## **MARFILPE, Mármore e Granitos, S.A.**

### **Pedreira nº 4887 “Moleanos n.º3”**

### **Proposta de Desconformidade do EIA Esclarecimentos da equipa projectista**

Fig. 1 – “Cenário 1” : Lavra a ocorrer junto de P3 a Norte à cota -10 m

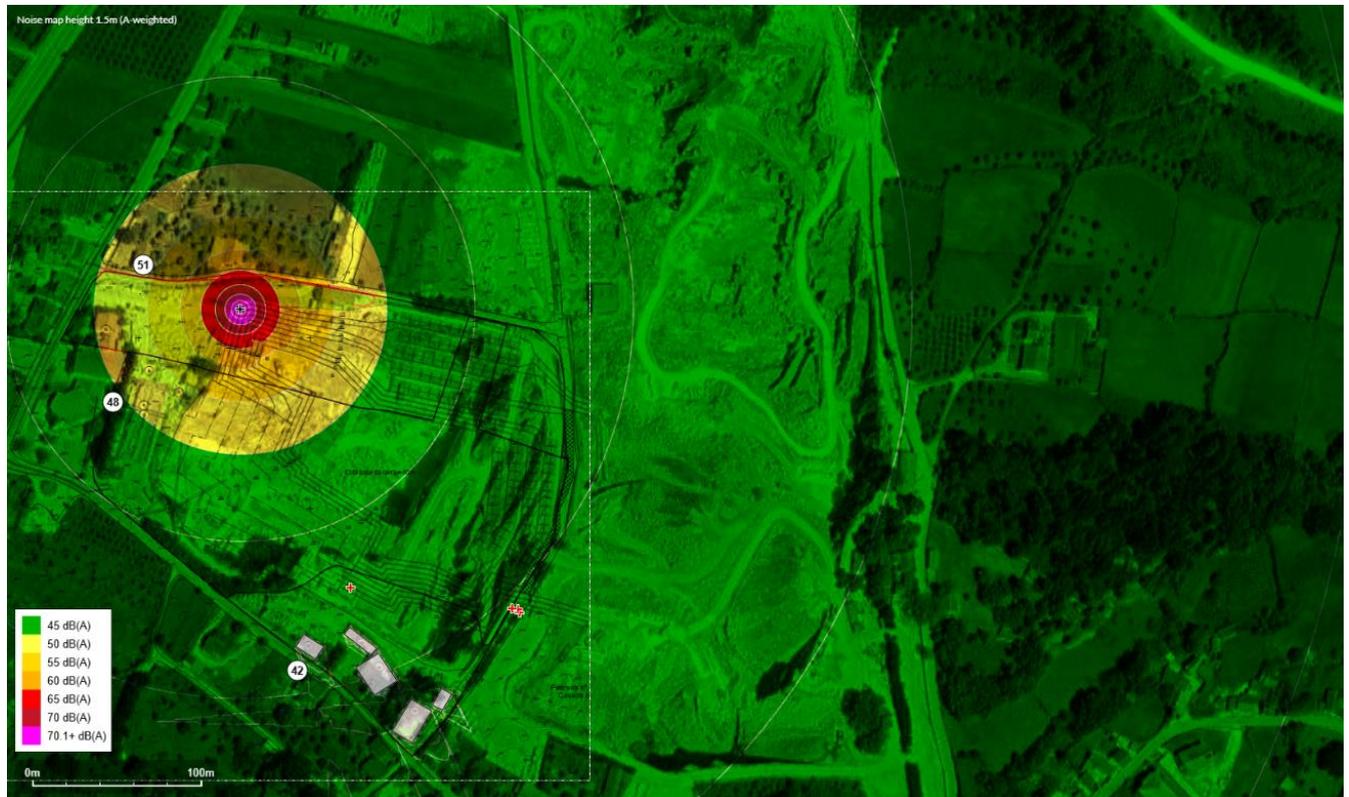
O RS refere, relativamente ao ponto P3, “Apenas no avanço da lavra de Norte para Sul existirá um rebaixamento ligeiro que ocorrerá já na cota -10 metros, com operação dos equipamentos neste patamar (...). Esta operação poderá implicar impactes junto do ponto P3 a Norte que necessitam de avaliação”. Da análise das plantas referentes à Situação Final da Lavra (plantas “05-C- Fase 1\_Sem Lavra Conjunta” e “05- C.1- Fase 2\_Com Lavra Conjunta”), verifica-se que a situação do perfil B-B’ no seu limite sul, no que respeita à cota de superfície, é equivalente ao referido relativamente ao perfil A-A’ no seu limite norte. O ponto P1 localiza-se à mesma distância do limite da exploração que P3 (aproximadamente 50 m), encontrando-se ainda na direção predominante dos ventos relativamente àquela. Nesse sentido, deverão ser apresentadas previsões do impacte da lavra na sua situação mais crítica de operação, no limite sul da exploração, a qual poderá originar impactes negativos significativos nos recetores sensíveis mais próximos, localizados neste quadrante. Os mapas de ruído particular deverão contemplar as emissões de todas as frentes de lavra que se preveja que ocorram em simultâneo.

Não respondido. Não foi apresentada a avaliação da conformidade do exercício da atividade com o RGR (n.º 1 do artigo 13.º) nos recetores sensíveis mais próximos, relativa à frente de exploração mais a sul, que se considera potencialmente crítica, dada a sua proximidade a habitações. Salienta-se que, de acordo com os mapas de ruído particular constantes do Aditamento (agora legíveis), designadamente do mapa que inclui a exploração na zona este (cf. Fig.4 do Aditamento), o ruído particular estimado no Ponto 1 será de 48 dB(A) (e não de 42 dB(A) como indicado na Tabela 120 do RS), donde decorrerá um diferencial do Critério de Incomodidade de 5 dB(A). Esta previsão corresponde a uma frente de lavra localizada à superfície do terreno e uma distância de cerca de 150 m de P1, sendo que, de acordo com o Plano de Lavra, a frente mais próxima deste recetor localizar-se-á a 50 m, ainda que a uma cota inicial inferior à cota de superfície em cerca de 20 m. Releva ainda a situação acústica atual (na qual a exploração se situa a cota bastante inferior à da superfície do terreno e a uma distância superior), que origina em P1 um diferencial de 4 dB(A) (cf. ensaios de junho de 2024). Nos ensaios de julho de 2023 (relatório de ensaios anexo ao EIA do procedimento de AIA anterior), o valor determinado foi de 5 dB(A).

**Resposta:** No ponto 1 a Sul, a cota da lavra já se encontra a -20 metros e em algumas zonas mesmo a -30 metros. Na análise seguinte, apresentam-se as figuras com valores de ruído particular nas três hipóteses possíveis da lavra estar a ocorrer junto dos recetores mais próximos estudados, sendo apresentadas as respectivas tabelas para o *critério de incomodidade*.

Ponto	Localização	LAr, sit.base	Incomodidade, sit. Base	Ruido particular c/ lavra a cota -10m	LAr, sit.futura	Incomodidade, sit. Futura
P1	Casa mais proxima a Sul	53.4	4	42	53.7	4
P2	Cartorio a Oeste	55.0	4	48	55.8	5
P3	Casa mais proxima a Norte	53.7	3	51	55.6	5
P4	Casa junto acesso a escombeira	45.5	0	35	45.5	0

Tabela 1 – Critério de incomodidade no “cenário 1”

Fig. 3 – “Cenário 3”: Lavra a ocorrer junto de P1 na ligação das pedreiras a Este (cota zero)

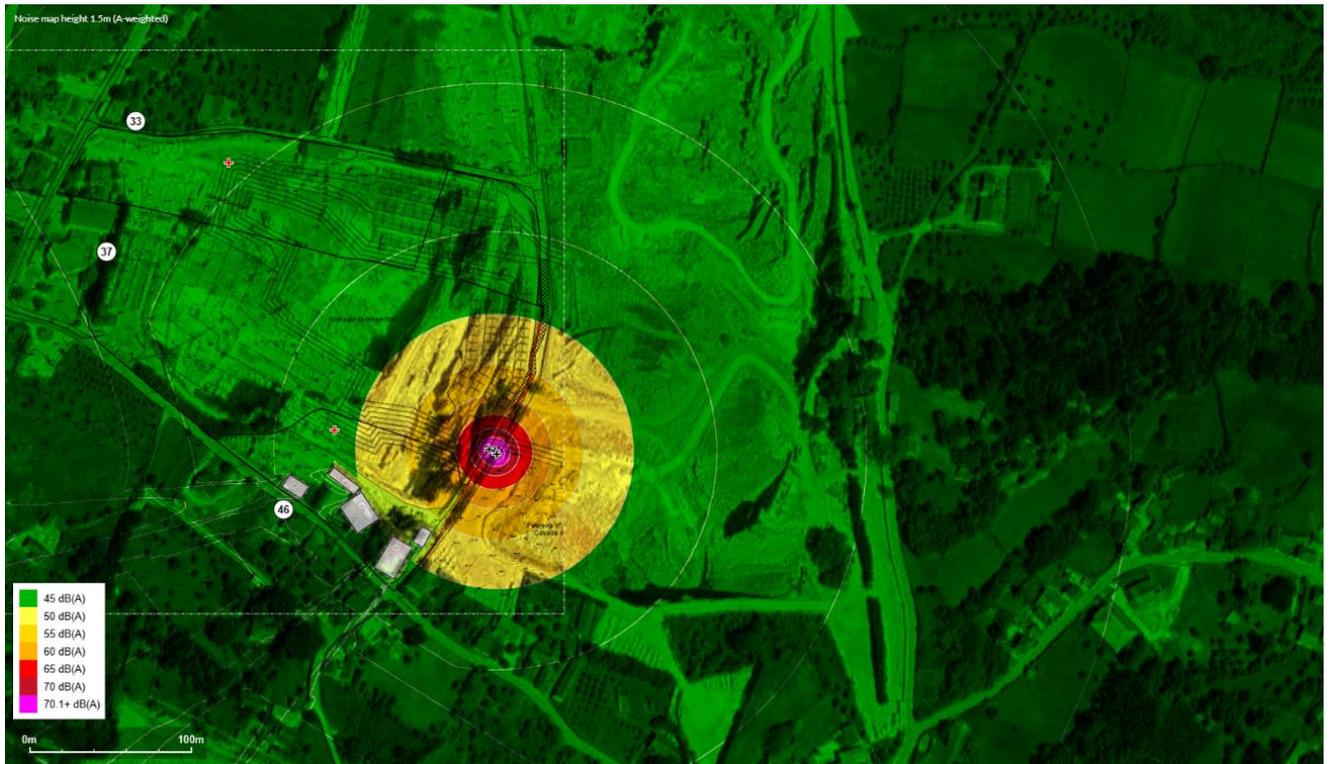
Na avaliação dos impactes futuros da pedreira sobre o recetor sensível referido como “casa habitada mais próxima sita a Este da eventual zona de ligação com a Pedreira n.º 5403 "Germano"”, fundamentar, indicando a origem, dos “valores aí existentes gerados pela operação da pedreira adjacente (Cavada nº2 - valores acima de 55dB(A))”.

Respondido que “Os valores mencionados foram retirados do EIA da pedreira Cavadas nº2, (Sousa & Catarino, Lda)”. A pedreira Cavada nº2 foi sujeita a procedimento de AIA, que culminou com a emissão de uma DIA Favorável Condicionada, constante de TUA datado de 14-06-2024. No Plano de Lavra desta pedreira, está prevista a implantação de uma barreira acústica com 4 m de altura, nos setores oeste e sul da mesma, que se estima venha a permitir a conformidade do exercício da atividade com o RGR, nomeadamente no recetor agora considerado (local identificado no EIA na Pedreira Cavada n.º 2 como P2). Esta barreira foi considerada no Plano de Lavra desta pedreira, por se ter diagnosticado que, na situação de referência (pedreira já em exploração), o recetor em causa estaria sujeito a um diferencial do Critério de Incomodidade de 11 dB(A). A DIA estabeleceu como condicionante a demonstração da implementação da barreira acústica nos setores oeste e sul da pedreira. As previsões constantes do EIA da Pedreira Cavada n.º 2 (datado de janeiro de 2023), apontam para que o RA neste local, após a implantação da barreira acústica, venha a ser de 43,6 dB(A). O valor de 55 dB(A), mencionado no presente Aditamento, corresponde aos níveis de ruído ambiente da situação de referência, determinados por ensaio. Face ao exposto, verifica-se que a avaliação dos impactes da exploração da Pedreira Moleanos n.º 3, neste recetor, não atende ao Plano de Lavra aprovado em sede de AIA para a pedreira Cavada n.º 2.

Ponto	Localização	LAr, sit.base	Incomodidade, sit. Base	Ruido particular c/ lavra a cota zero	LAr, sit.futura	Incomodidade, sit. Futura
P1	Casa mais proxima a Sul	53.4	4	46	54.1	5
P2	Cartorio a Oeste	55.0	4	37	55.1	4
P3	Casa mais proxima a Norte	53.7	3	33	53.7	3
P4	Casa junto acesso a escombreira	45.5	0	35	45.5	0

Tabela 3 – Critério de incomodidade no “cenário 3”

**Resposta:** A avaliação de impactes futuros, considerando a eventual ligação com a Pedreira n.º 5403 "Germano" é efectuada no ponto P1 conforme apresentado anteriormente no cenário 3.
